Modèle:
D65FR

Code commercial:
27727

Notices

2) NT001300

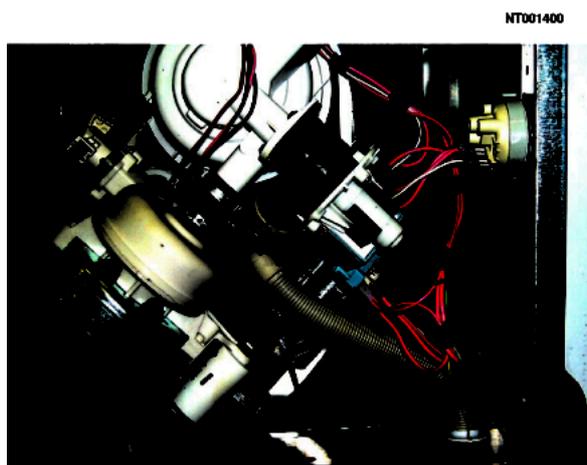
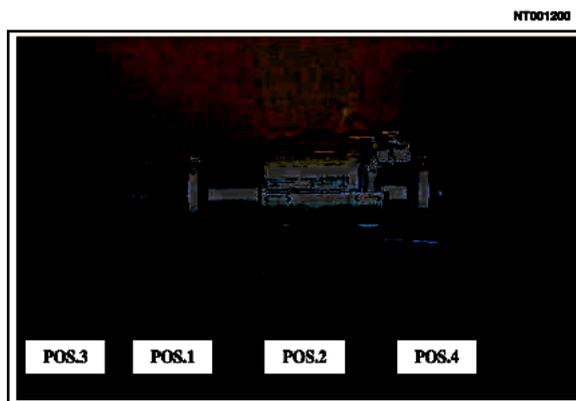
n1045011: Remplacement resistance escamotable.

En cas de remplacement de la résistance escamotable Réf. 057684, suivez les instructions comme illustré:

POS.1 - Aligned les deux pédoncules de référence, situés sur les manchons en caoutchouc, au niveau de la ligne rouge.

POS.2 - Ligne rouge.

POS.3 - Raccordez le manchon à la canalisation.

POS.4 - Raccordez le manchon au moteur.

N.B. Les deux pédoncules en caoutchouc doivent toucher contre le fond.

Montez la résistance comme illustré par la figure, le bornier de la résistance devant être tourné vers le raccordement au moteur (POS.5).

n1045033: Kit Pieds réglables pour lave-vaisselle LVS2000, 140mm de haut.

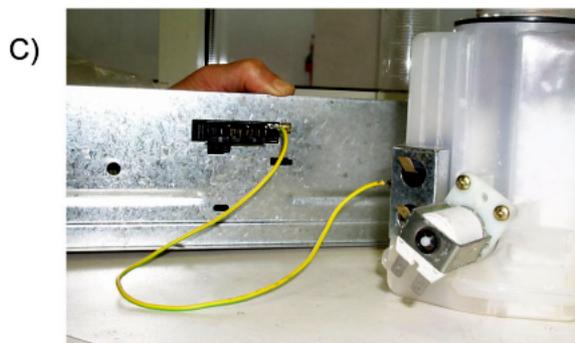
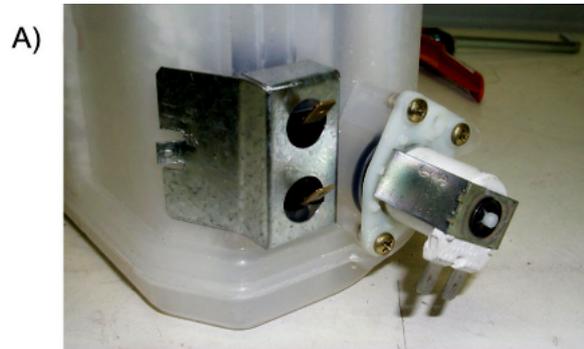
Pour faire face à la demande de plus en plus fréquente des cuisinistes les lave-vaisselle LVS2000 montent de nouveaux pieds de 14 cm à hauteur réglable.

Un kit de pieds réglables est de plus disponible afin de pouvoir régler la hauteur du plan de travail jusqu'à neuf centimètres de haut.

066655 KIT PIEDS REGLABLES H.140

066653 PIED REGLABLE AVEC ECROU H.140MM

074435 PIED REGL. H=140MM

n1045034: Nouveau condensateur dessus.

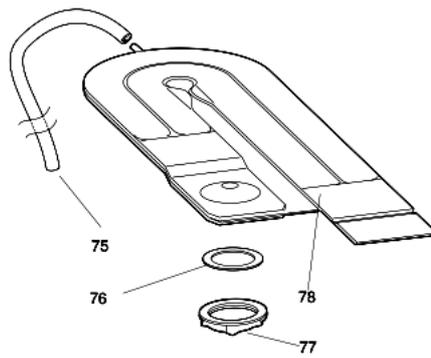
A partir de la dernière semaine de juillet 2000, quelques machines de la nouvelle Gamme MarckII montent le nouveau système de séchage "Wind dryng system".

Le nouveau système prévoit la suppression du corps de passage de l'air latéral et l'installation d'un nouveau système avec condensateur dessus.

Les nouvelles références ne sont pas interchangeables avec les précédentes car totalement différentes, voir dessin technique joint à la notice NT002500.

77 - 076239
 78 - 076238
 75 - 076241
 76 - 076240

076238 - CONDENSATEUR WIND DRYNG SYSTEM

076239 - FRETTE CONDENSATEUR

076240 - JOINT CONDENSATEUR DESSUS

076241 - TUYAU CONDENSATEUR DESSUS

N1045063

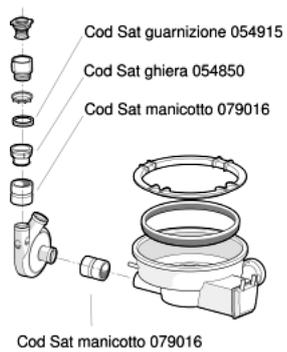
À partir du numéro de série 30224.0001, sur les machines concernées par la présente notification, on a introduit le groupe manchon+collier code Sat 093752 en remplacement du manchon code Sat 079016, du collier code Sat 054850 et du joint code Sat 054915.

Dans l'image N1045063, la structure antérieure à la modification est illustrée par la FIG1, la nouvelle structure par la FIG2.

FIG. 1
STRUTTURA
PREMODIFICA

FIG. 2
NUOVA
STRUTTURA
